東海第二発電所

外部からの衝撃による損傷の防止(竜巻)

審査会合コメント回答

平成29年9月14日
日本原子力発電株式会社

飛散解析モデルの設定項目における保守性の考慮状況(物品の飛散モデル)

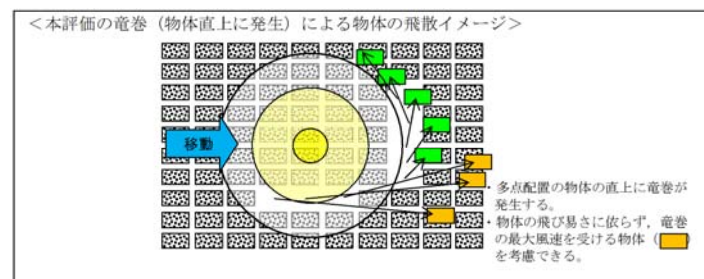
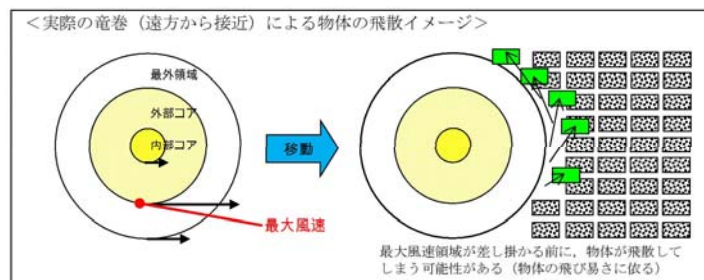
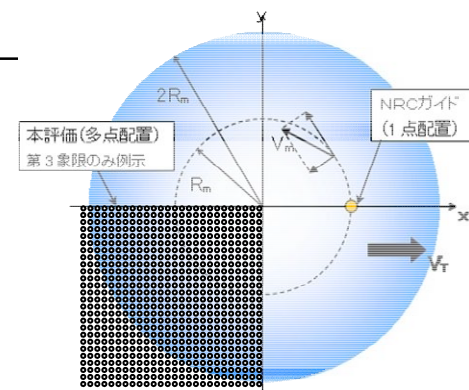
フジタモデルで確保している保守性について、解析に含まれる不確実性も含めて、具体的な説明を追加すること。

「地表面における揚力」及び「物品が受ける初期風速」の設定に保守性を考慮しており、特に「物品が受ける初期風速」における物品の多点配置の効果は、風速場モデルのばらつきの影響を十分に包絡できる。

解析における設定項目		保守性の考慮	評価	
物品の飛散モデル	1	地表面における揚力	あり	<p>揚力係数C_Lと見附面積aの積($C_L a$)を、より大きな値を示す係数($C_D A^*$)で置き換え</p> <p>※: $C_D A^* = 0.33 * (C_{Dx} A_x + C_{Dy} A_y + C_{Dz} A_z)$ 【別添資料2 6条(竜巻)-2-21,22】</p>
	2	物品が受ける初期風速	あり	<p>・竜巻のあらゆる位置に物品を多点配置するモデルとし、竜巻風速場中の種々の風速を受け飛散するものの中から、飛散速度、飛距離等の最大値を抽出している。</p> <p>・コンテナの評価では、米国NRCの手法である竜巻進行方向前方への1点配置とした場合に比べ、飛散速度、飛散距離は保守的な結果となる。 <u>また、この保守性は流入層高さH_iのばらつきによる非保守側の影響を包絡する</u>〔下表参照〕</p>
パラメータ及び変化率		飛散特性の変化率		
		最大水平速度	最大飛散距離	最大浮上高さ
多点配置 (1点配置からの変化率)		420%	1411%	957%
流入層高さ H_i (多点配置で算出)	-10%	0.4%	-3.2%	-4.9%
	+10%	-0.6%	2.8%	5.1%

廃止措置作業の作業概要及び解体、撤去された物品管理

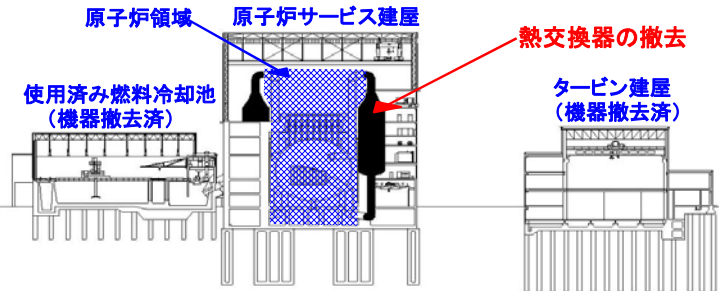
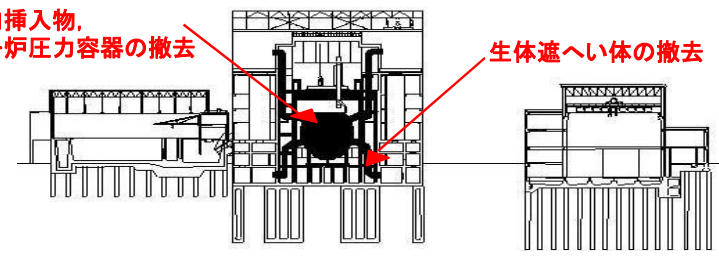
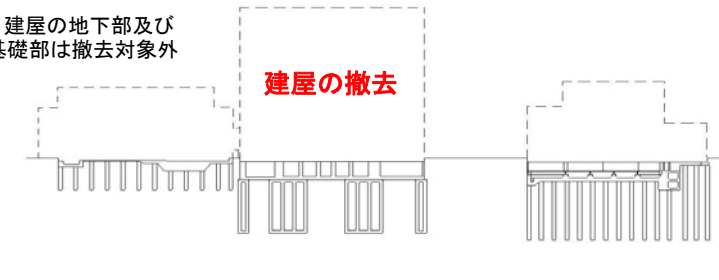
東海発電所における飛来物の管理体系と対応開始時期について、説明すること。

東海発電所の廃止措置工事においては、解体撤去物は建屋内で鉄箱等への収納までの作業を実施し、建屋からの搬出後は、速やかに既存の固体廃棄物貯蔵庫等頑健な建物への保管、又は敷地外(L3埋設施設含む)への搬出・埋設等を行う。

作業概要	竜巻防護に関する解体撤去物の管理
① 原子炉領域以外の解体撤去	 <p>原子炉領域 原子炉サービス建屋 熱交換器の撤去 タービン建屋 (機器撤去済) 使用済み燃料冷却池 (機器撤去済)</p>	<ul style="list-style-type: none"> 原子炉サービス建屋内で遠隔装置等により、解体・撤去し、解体撤去物は鉄箱等へ収納する。 鉄箱を既設の建屋搬出入口より、東海発電所固体廃棄物貯蔵庫へ保管、又は敷地外(L3廃棄物埋設施設含む)へ搬出する。
② 原子炉領域の解体撤去	 <p>炉内挿入物、原子炉圧力容器の撤去 生体遮へい体の撤去</p>	
③ 建屋等の解体撤去	 <p>注) 建屋の地下部及び基礎部は撤去対象外 建屋の撤去</p>	<ul style="list-style-type: none"> 原子炉サービス建屋内の設備が全て解体され、解体撤去物が建屋内より搬出された後、建屋外壁を掘削機により解体する。 解体作業に関わる資機材、車両は、東二と同様の管理を行い、設計飛来物の影響を超えることなくように管理する。 建屋の解体作業時は、設計飛来物の影響を超える解体撤去物が発生しないように予め飛散評価を行った区画を設定するなどの管理を行う。

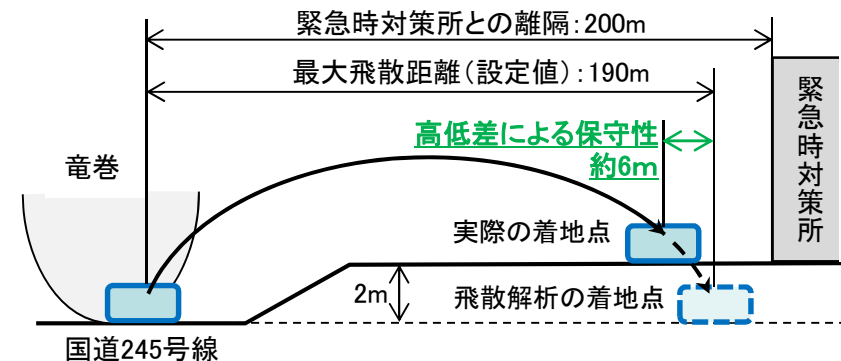
車両退避エリアの成立性について、収容台数や退避に要する時間等を具体的に説明すること。

- ・車両の退避先はエリア①を基本とする。
(エリア②, ③は予備とし, 通常は用いない)
- ・十分な車両を収容可能と評価
エリア①面積: 約30,000m²
(大型車両で300台以上収容可能な広さ)
車両管理エリアからの退避想定: 約80台
- ・車両退避完了後に運転者が避難可能な場所を
近傍に確保

- ・竜巻襲来までの時間余裕: 約30分
竜巻, 雷ナウキャストの予測値で判断
- ・右図エリア①への最長退避ルート
の所要時間: 約15分※
※: 移動距離約2.3kmを, 低速(10km/h)での移動を仮定。
